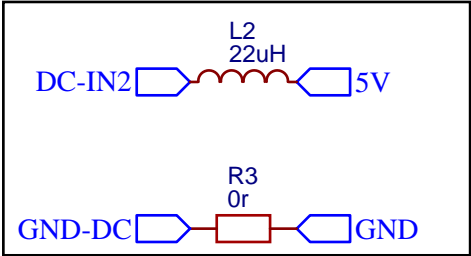
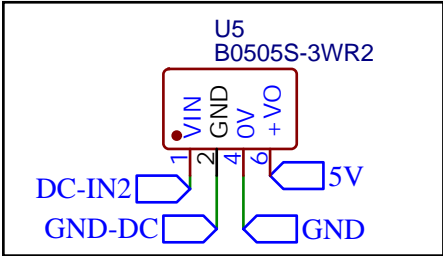
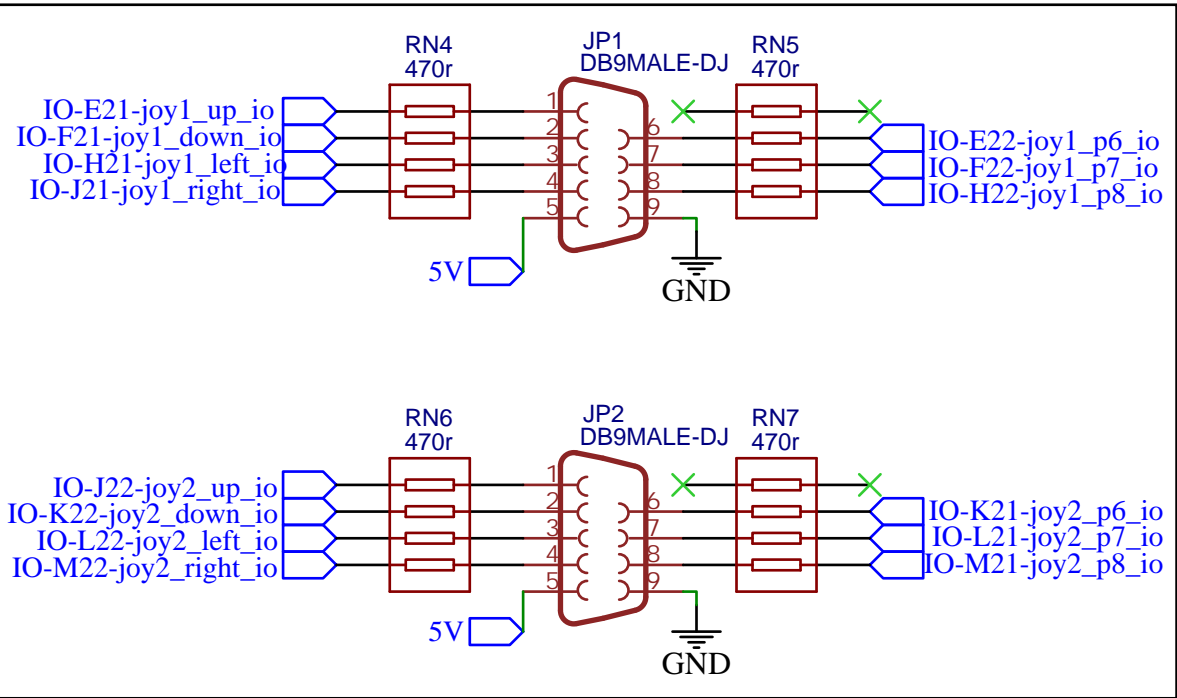
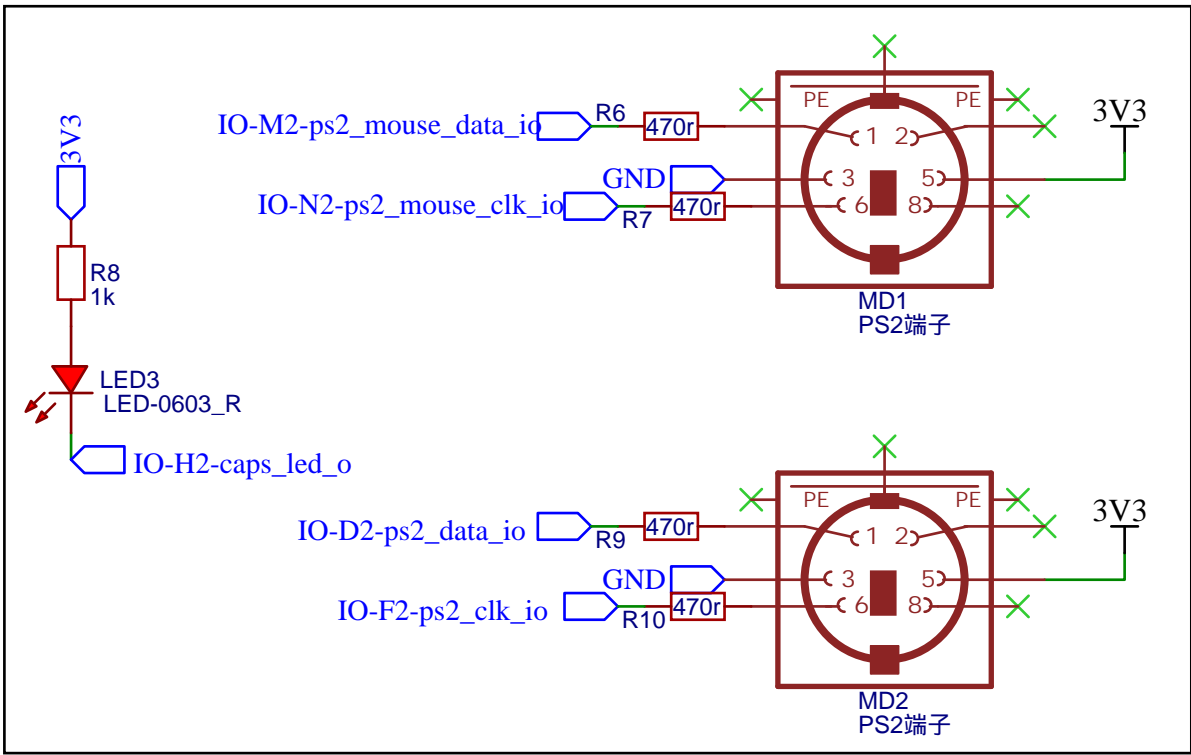
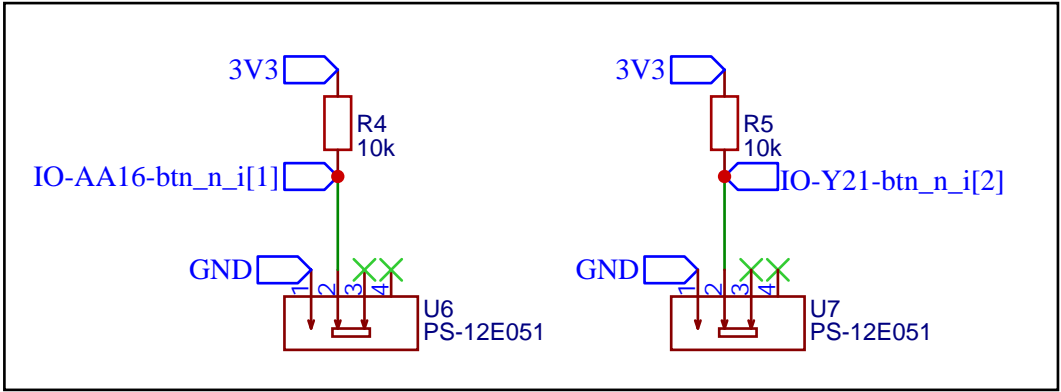
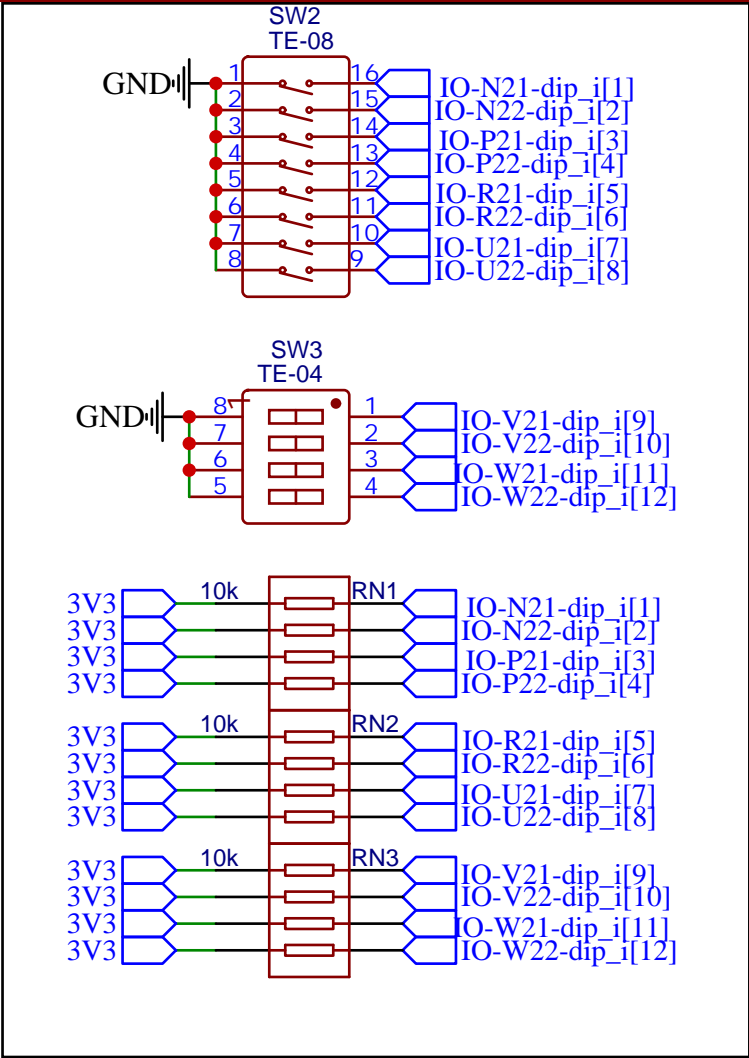
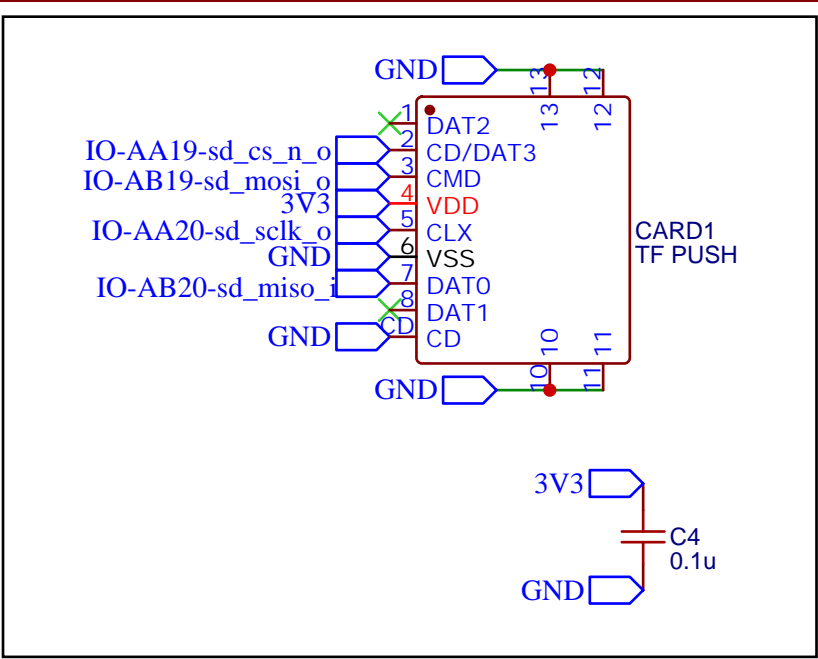
开关设计错误，符号封装错误

也可以使用VRB0505-6W但是贵

不使用隔离模块时短路原边和副边
短接致命错误

搞笑错误：VR和VG接反了

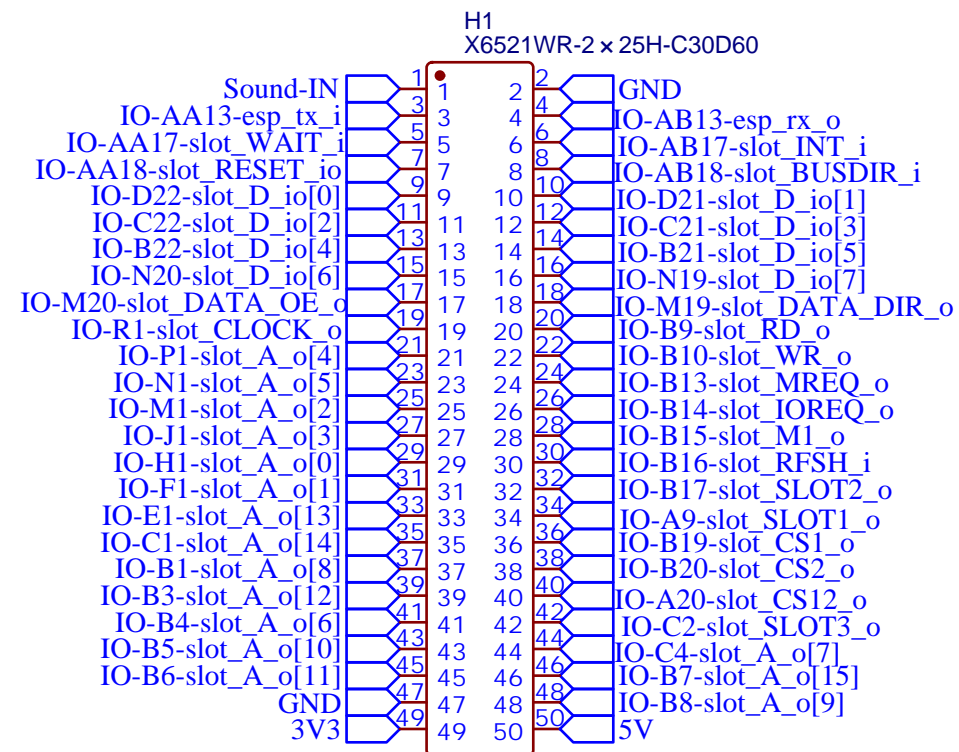
wifi模块走卡槽
